COMUNE DI PISA
Direzione Urbanistica-Edilizia Privata
Servizi Amministrativi Mobilità

RELAZIONE TECNICA

- RETTIFICA ERRORI MATERIALI AI SENSI DELL'ART. 21 DELLA L.R. 65/2014

Luglio 2020

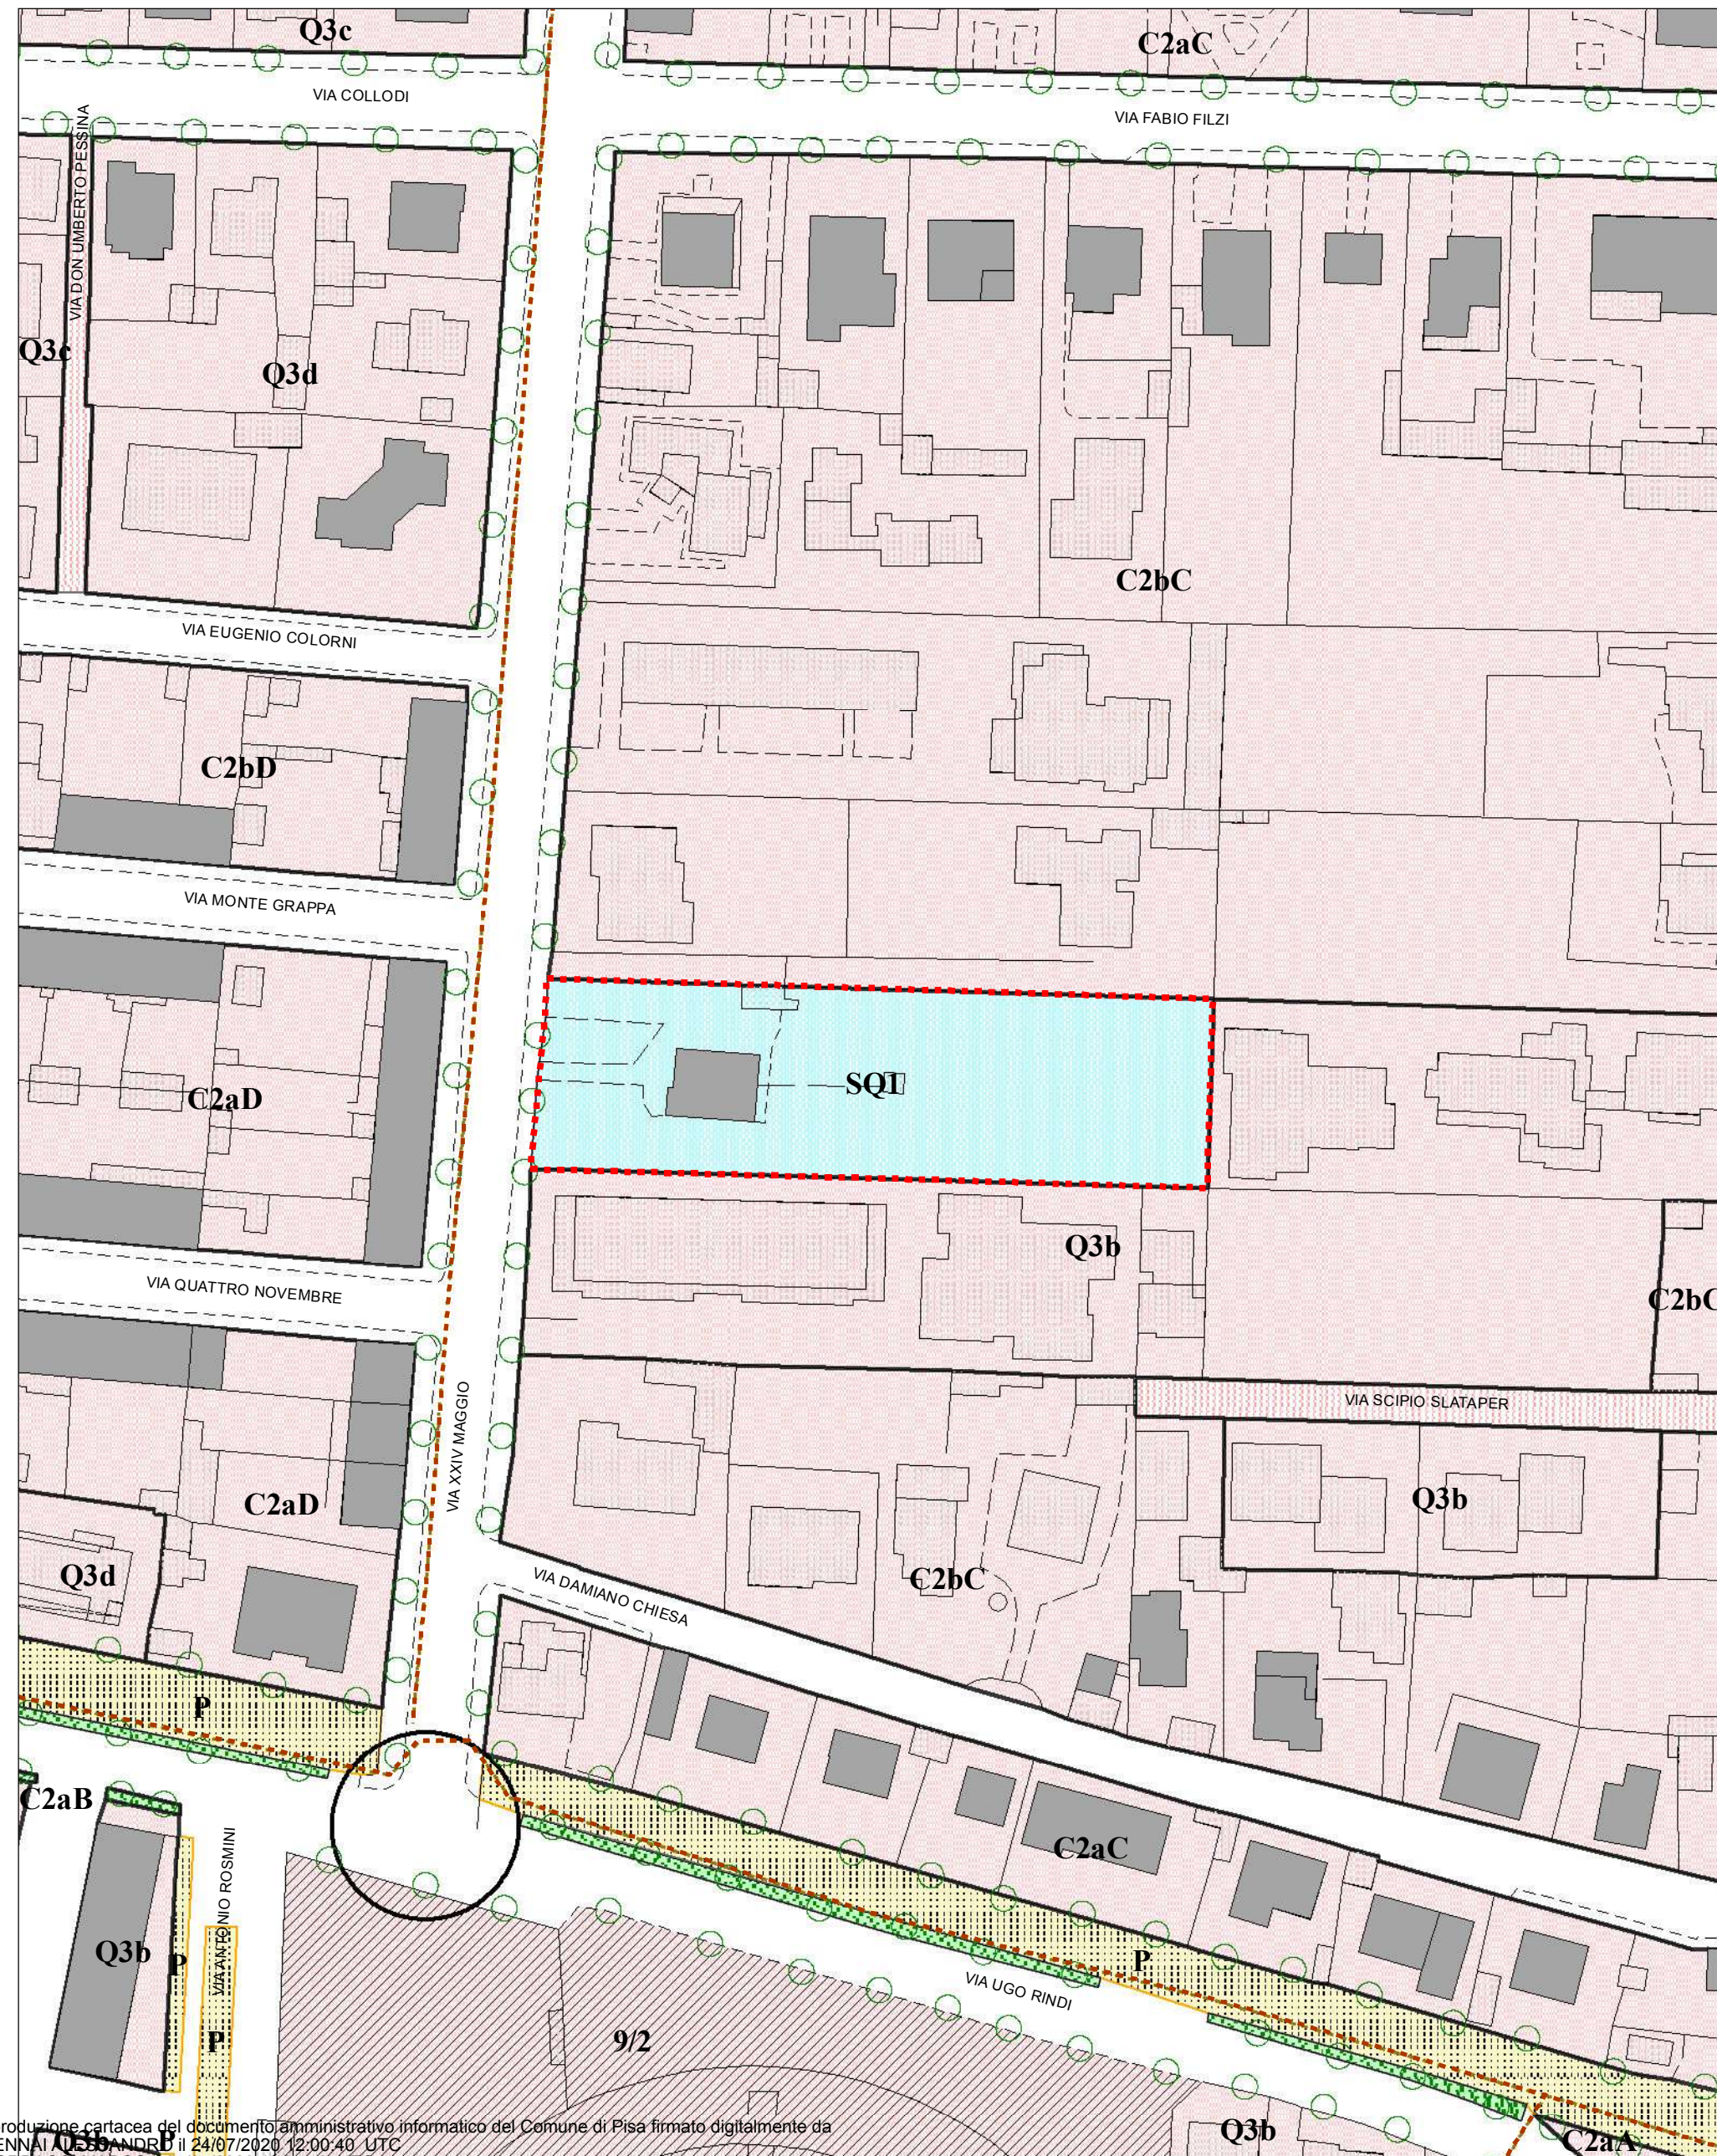
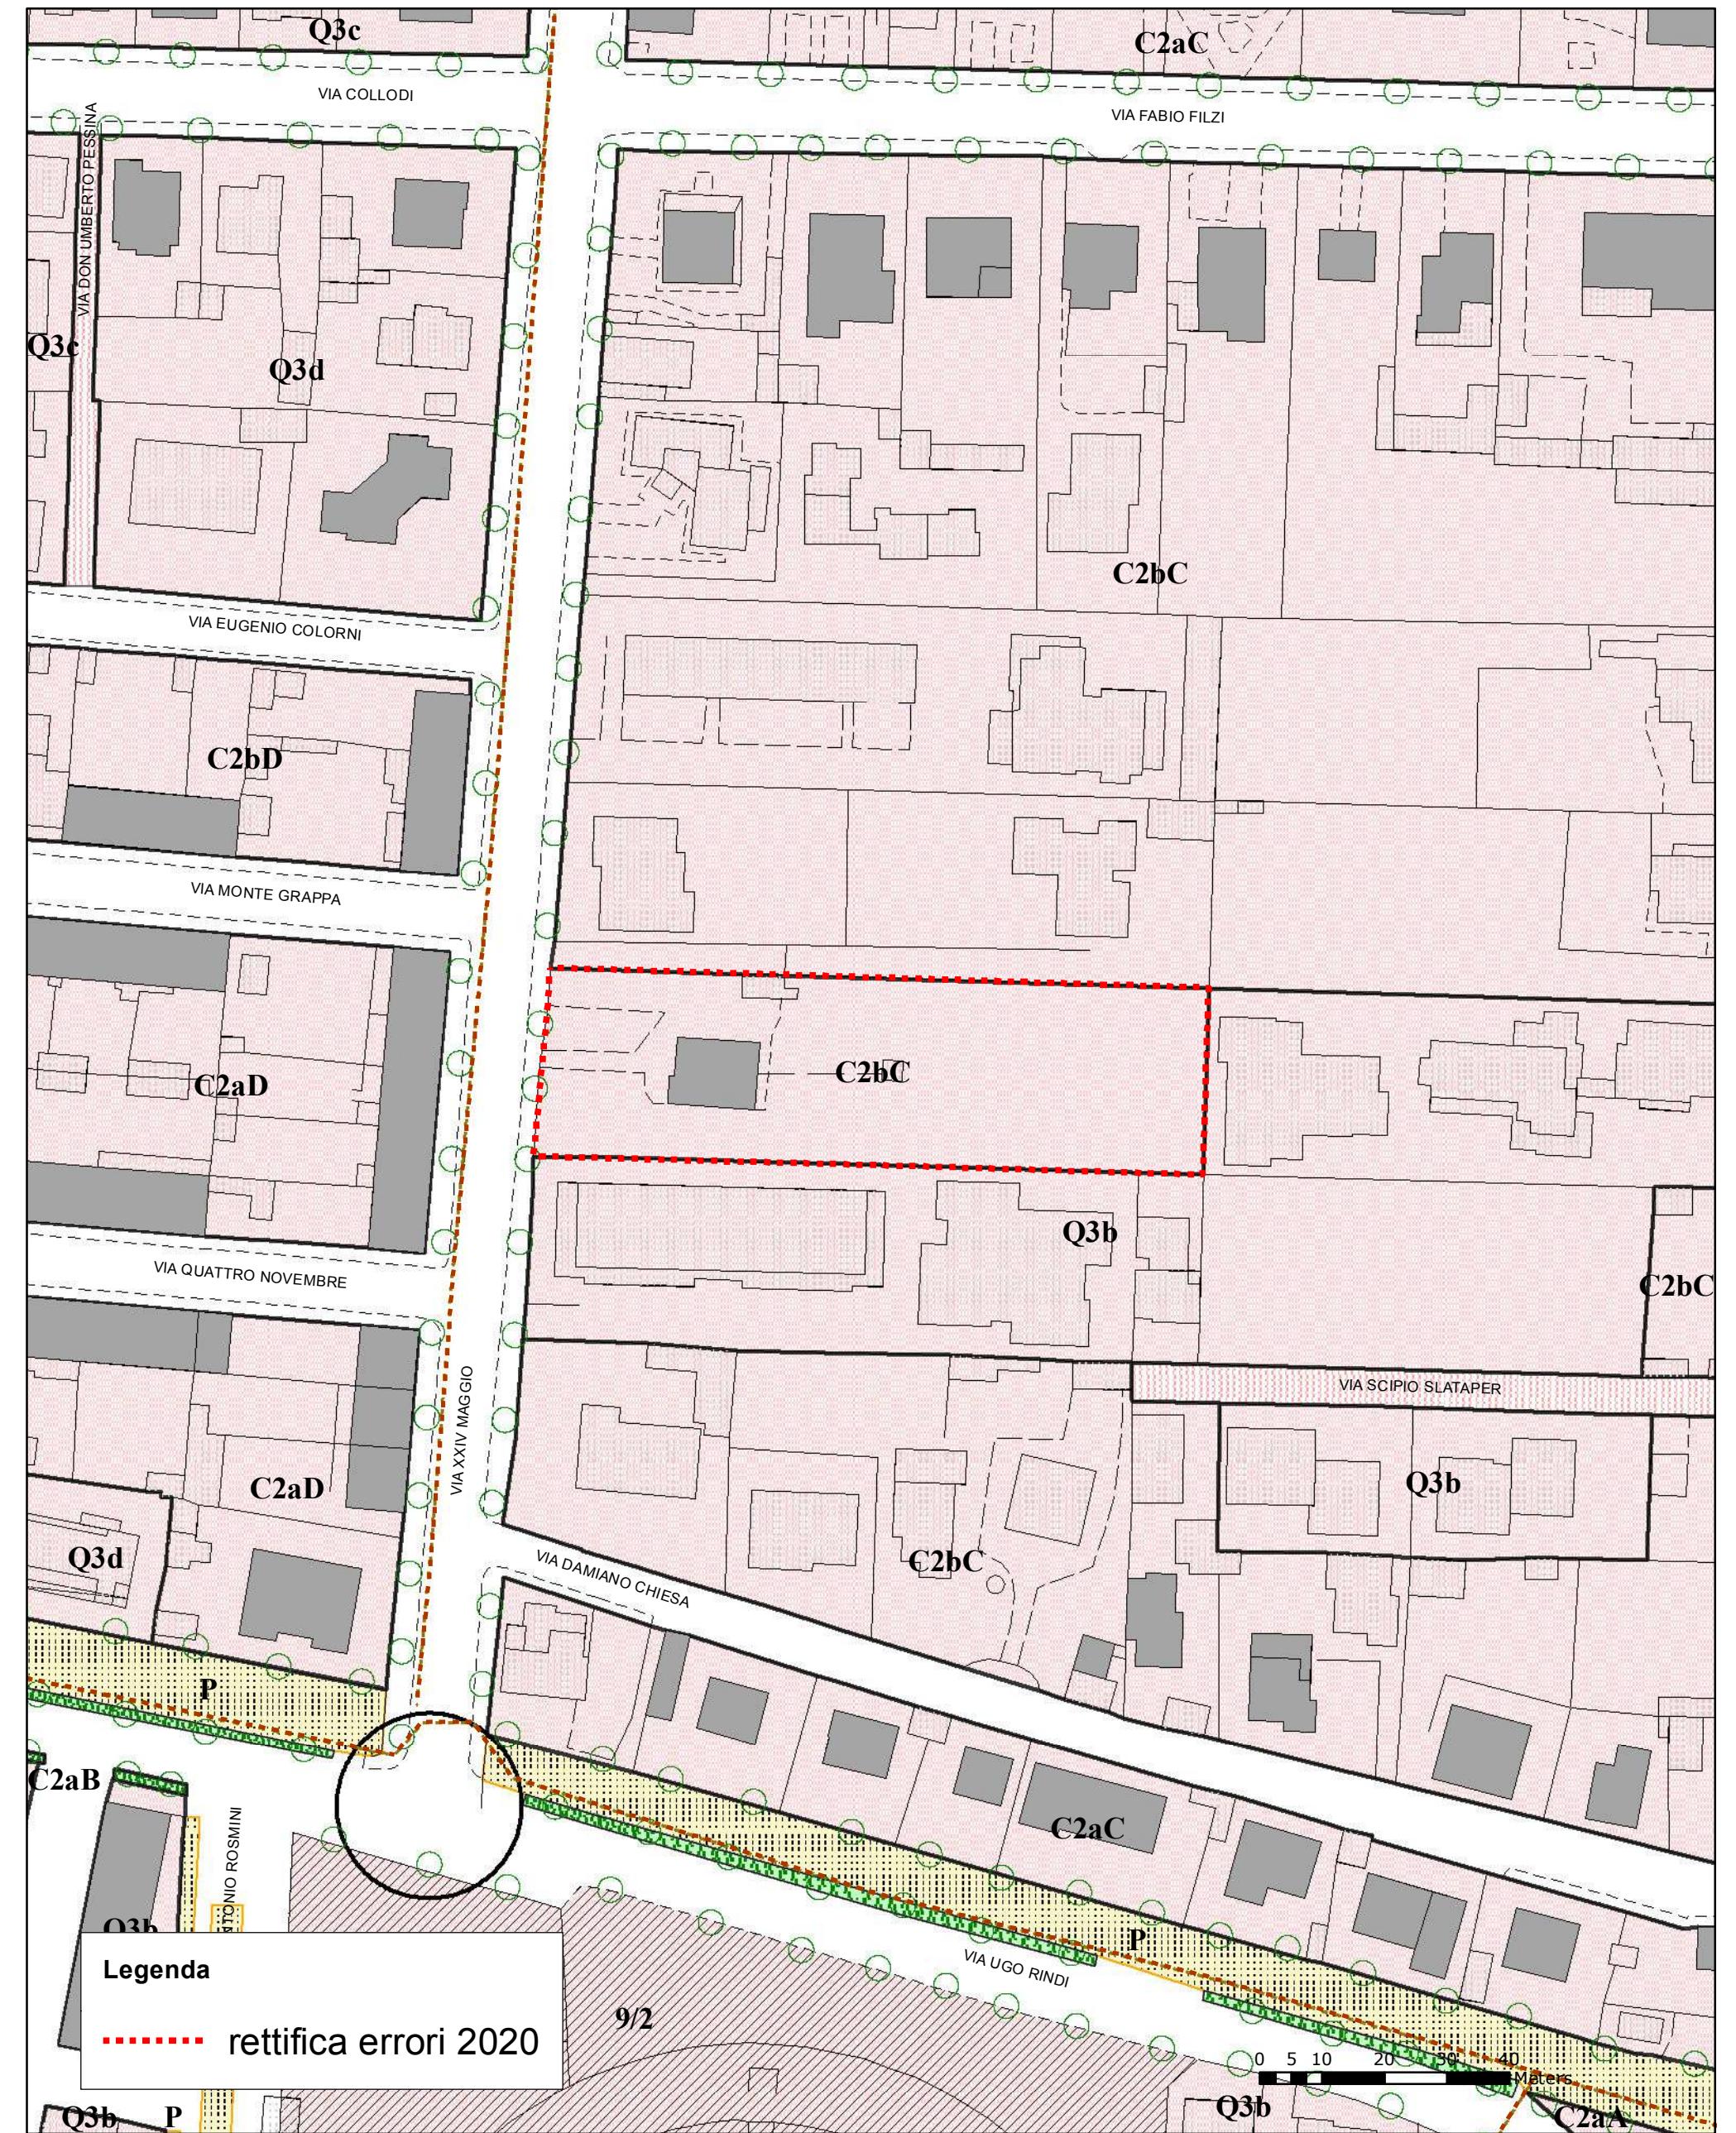
3 – P.ta a Lucca via XXIV Maggio 8 - Accoglimento osservazione su immobile ex Cassa Edile via XXIV Maggio - Fg. 9 mapp. 83 - Richiesta Correzione materiale prot. 29185 del 19.03.2020. Si prevede la sostituzione del retino “SQ1 – “Insedimenti specialistici: saturi SQ1” di cui all'art. 1.2.2.8 con la retinatura contraddistinta dal simbolo “C2bC” di cui all'Articolo 1.2.1.1 - Ambiti di impianto urbano morfologicamente alterati (C2b) – C –tessuto rado;
